**第53条（多量の放射性物質等を放出する事故の拡大の防止）に係る
計算コード及び有効性評価等に対するコメントへの回答**

**日本原子力研究開発機構 大洗研究所
高速実験炉部**

【令和3年10月28日第419回審査会合におけるコメントの回答予定（1/2）】

SIMMERによる解析結果

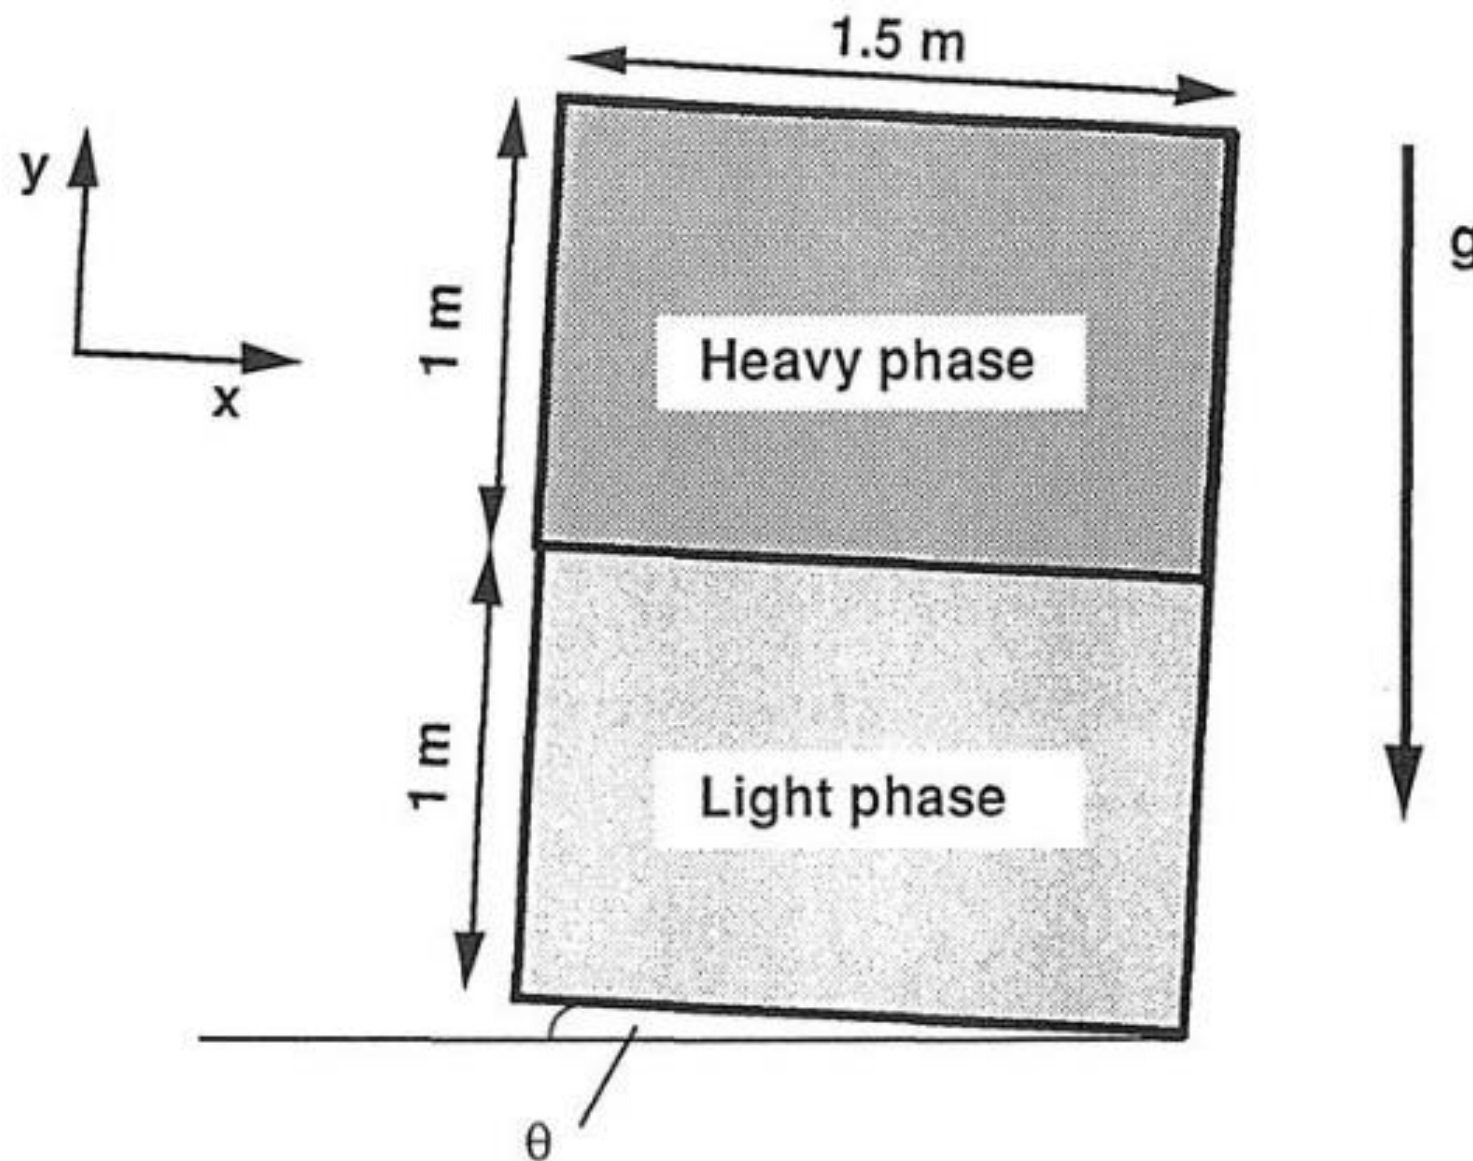
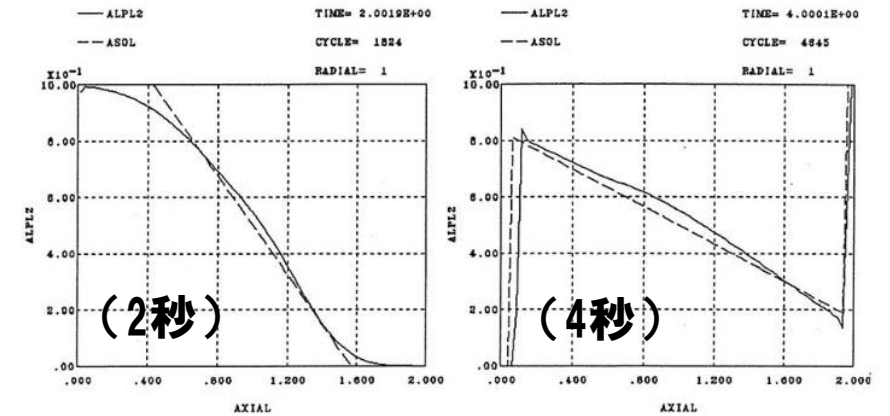
**No. 241 溶融燃料と溶融スチールの流動を別の速度場で解析していること
に関し、水を用いたスロッシング拳動試験や鉛ビスマスを用いた高
密度2相プールの流動拳動試験の検証解析による妥当性確認が適用で
きることの説明を補強すること。**

理論解との比較結果よりSIMMERは比重の異なる2液体の重力による入替わりを適切に解析できている。また、SIMMERは、比較的MINCSコードに近い結果となっているが、少ないメッシュ数(20メッシュ)で解析した場合、MINCSコードでは数値拡散のために理論解における8秒後の体系中央部分の折れ曲がりが見失われているのに対して、SIMMERはこれを捉えることができている。

遷移過程基本ケースの事象推移

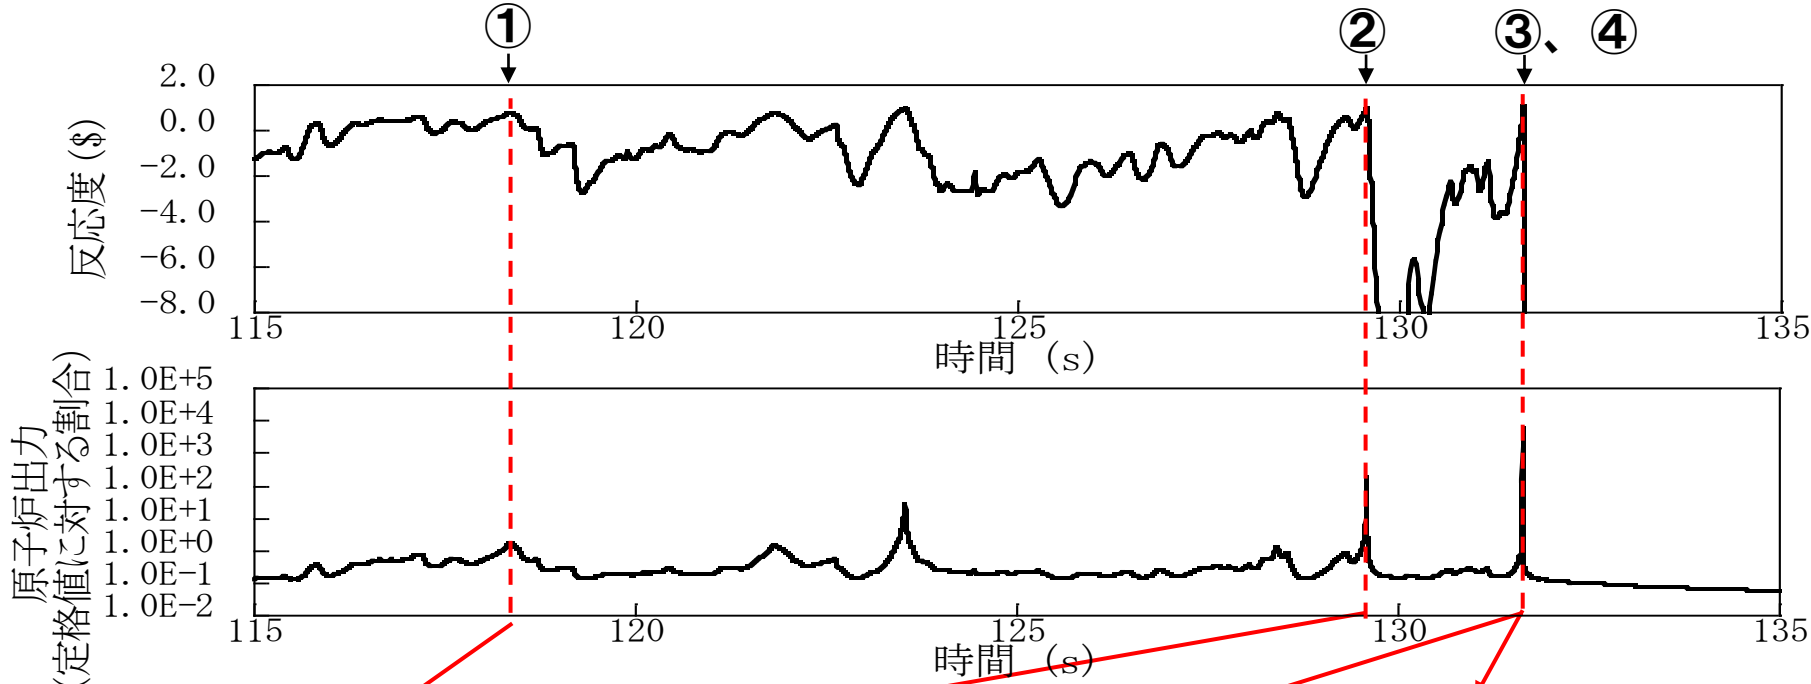
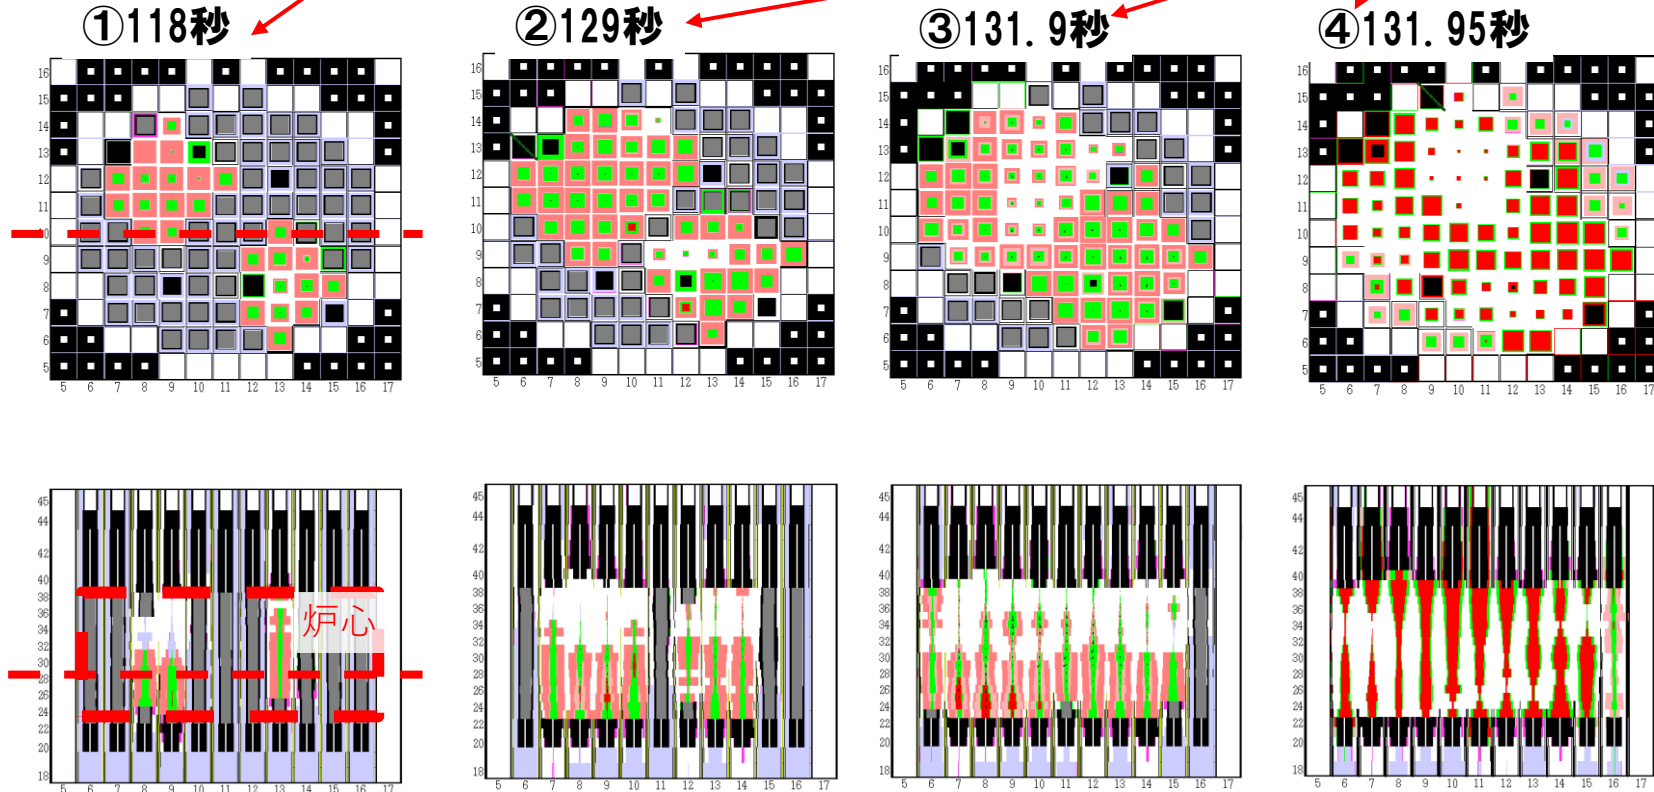
No. 242 炉心物質の流動性は低いが、保守的な解析条件として溶融ステールと同様に流動するものとしていることに関し、炉心物質の流動を最適評価とした場合の事象推移を説明すること。また、あえて保守的な流動性を設定したことについての説明を補強すること。

- 「常陽」の遷移過程では、エネルギー発生直前まで未溶融の燃料粒子と破損した燃料ペレットが溶融スティールに高い密度で混在した状態が続く(①～③)。
- この様な炉心物質の流動性は極めて低いが、本解析では通常の溶融スティールと同様に流動すると想定する保守的な解析条件を用いた。

(b) 不確かさの影響評価ケース1
燃料凝集量と反応度の時間変化

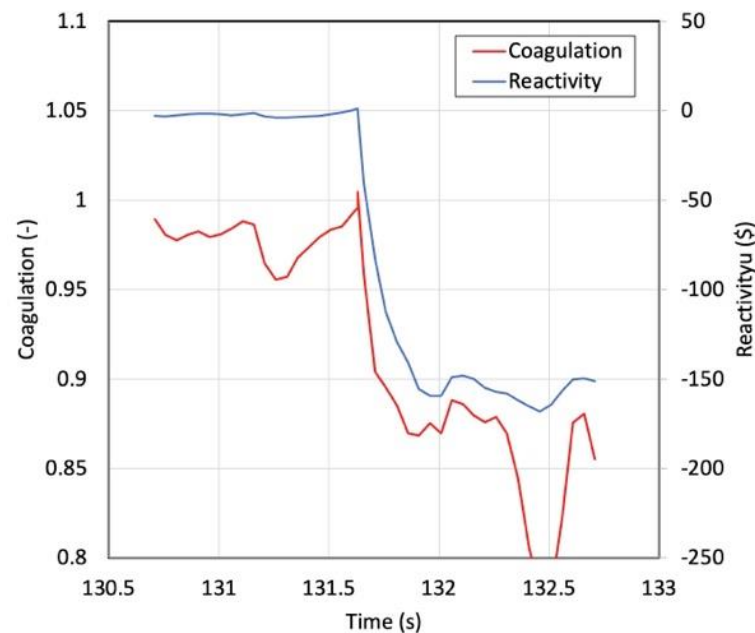
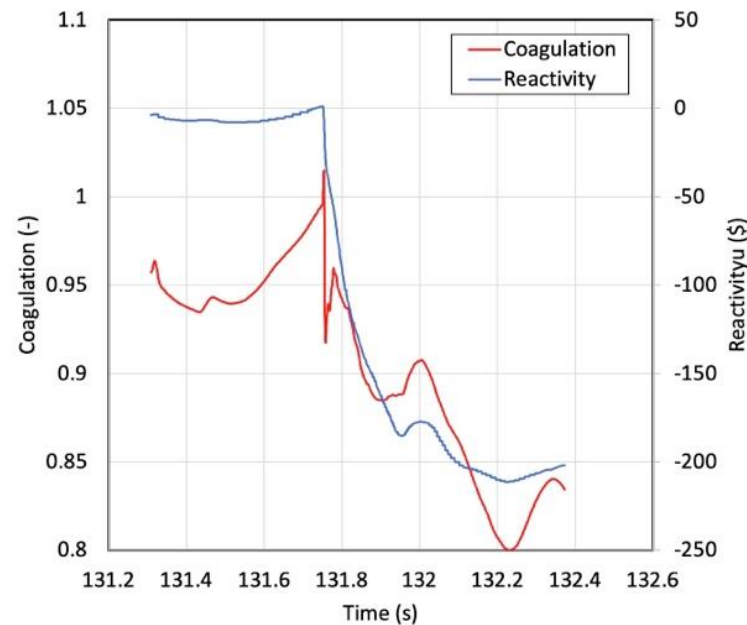
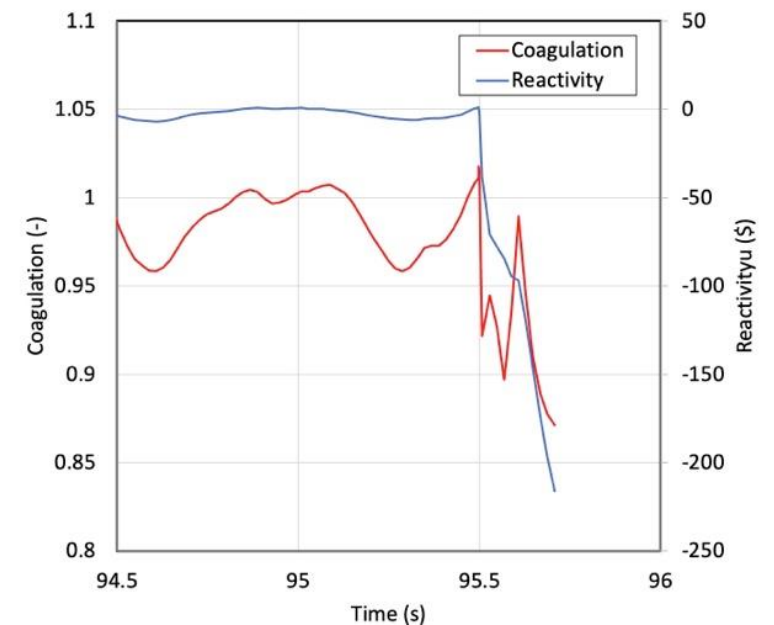
No. 243 即発臨界超過に伴い発生するエネルギーの評価では、保守的に燃料の集中を想定していることに関し、燃料凝集量又は燃料凝集速度と反応度投入率又は発生エネルギーの関係が客観的に妥当と判断できることを説明すること。様々な考察や事象の特徴を踏まえて検討すること。

燃料凝集量と反応度の時間変化の関係より、燃料凝集量と反応度の増減は、定量的には一致しないが、その傾向は、ほぼ同様な変化を示しているとみなせる。

3ケースについて、即発臨界を超過する際の燃料凝集量の時間変化率を求めた結果を下表に示す。予想されるとおりに燃料凝集量の時間変化率が大きいと、反応度挿入率も大きくなっていることが確認される。

原子炉容器底部に堆積したデブリベットの冷却性評価の感度解析

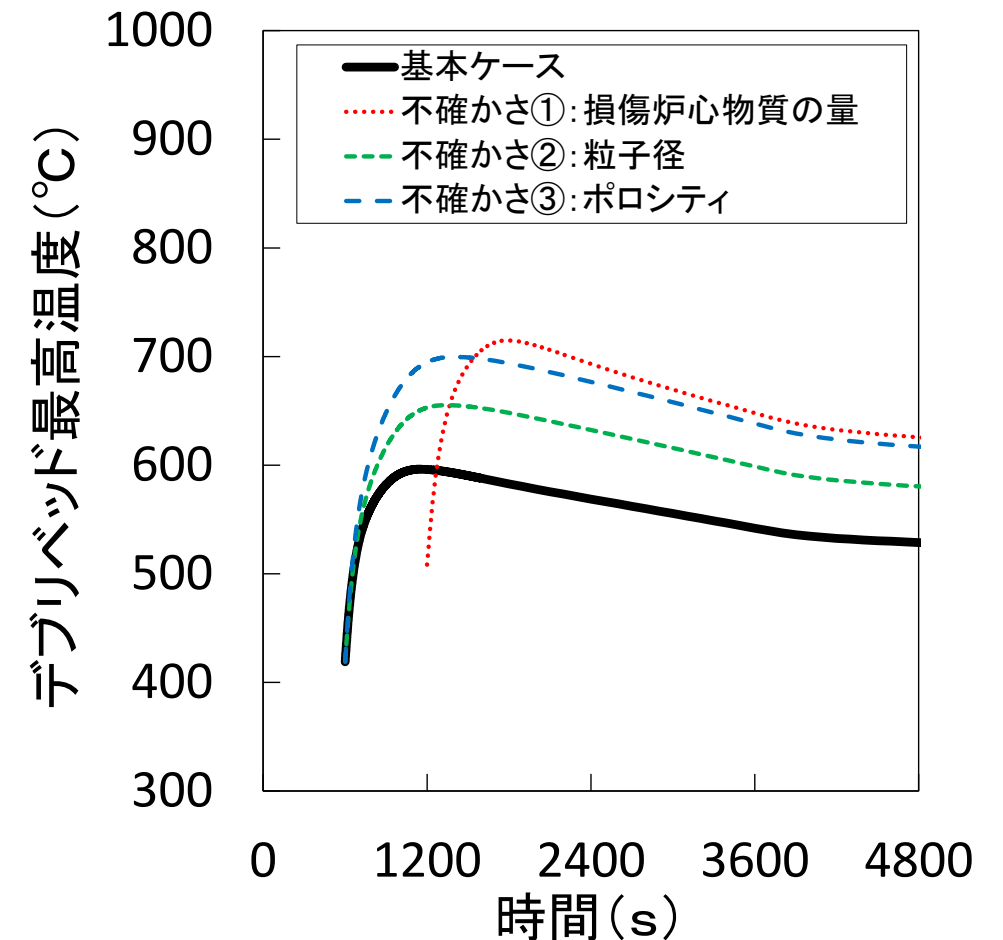
No. 244 デブリベットの冷却性に関し、デブリベットの厚み、粒子径、空隙率の設定によって、熱容量や等価熱伝導率等が変わるため、有効性評価において、実験での粒子径や空隙率に係るデータのばらつきも考慮して、これらが原子炉容器温度に及ぼす影響を説明すること。また、デブリベットが不均一に堆積した場合の影響も説明すること。

- 基本ケースでは、デブリベット最高温度（損傷炉心物質、冷却材、原子炉容器温度）は約1,100秒後に約600℃まで上昇し、その後は崩壊熱の減衰と共に低下する。
- 不確かさケース①（炉心インベントリの70%）では、デブリベット最高温度（損傷炉心物質、冷却材、原子炉容器温度）は約1,800秒後に約720℃まで上昇し、その後は崩壊熱の減衰と共に低下する。
- 不確かさ①～③の影響により、デブリベット最高温度は約60～120℃高くなる（不確かさの影響が最も大きいのは下部プレナムへ移行する損傷炉心物質の量）が、いずれもサブクール状態を維持しながら、安定冷却に移行する。
